INFORME TÉCNICO DE FISCALIZACIÓN AMBIENTAL

REFINERÍA ACONCAGUA - CONCÓN

DFZ-2023-2513-V-PPDA

MARZO 2024

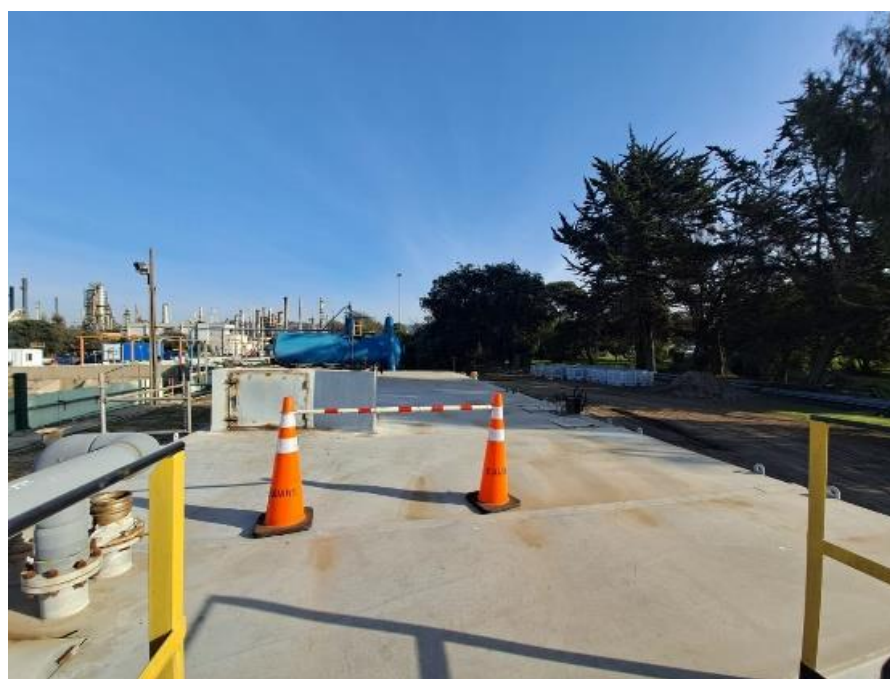
El Separador API N°1 (Fotografía N°1) y Separador API N°3 (Fotografía N°2), cuentan con una cubierta rígidas flotante y poseen sello de junta de HDPE (tipo membrana) entre la cubierta y las paredes de cada separador. Cuentan en su cabezal de entrada y salida con cubiertas rígidas metálicas con escotillas de inspección con tapas de cierre hermético. Se realizó apertura de cada una de las escotillas del cabezal de entrada y se constató Separador API se encuentra en funcionamiento recibiendo efluentes para tratar. En cabezal de salida se constató al abrir las escotillas de inspección, la existencia de cinta oleofílica en funcionamiento y Skimmer también funcionando.

Figura N°5.

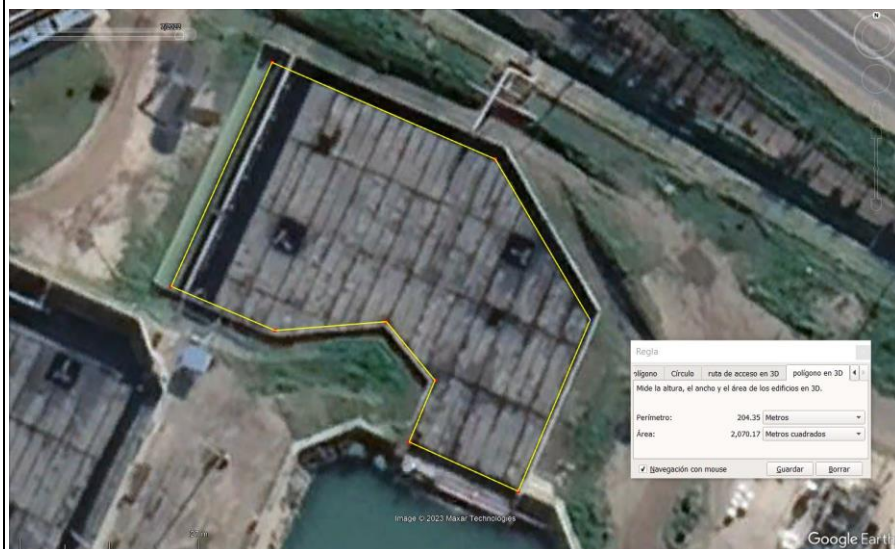
- La Laguna N°1 tiene un área total de 2.700 m² y un área cubierta de 1.741 m², por lo que se encuentra cubierta aproximadamente el 64,5 % de su superficie (Figuras N° 5 y N°6).
- La Laguna N°3 tiene un área total de 2.070 m² y un área cubierta de 1.781 m², por lo que se encuentra cubierta aproximadamente el 86 % de su superficie (Figuras N° 7 y N°8).

Tanto por la falta de cobertura total de la superficie de ambas Lagunas, como por la percepción de olores a hidrocarburos que se constató en el entorno de ellas durante las inspecciones, es que se estima que los actuales sistemas implementados, considerados por el titular como MTD, no estarían impidiendo la emisión de COVs al exterior.
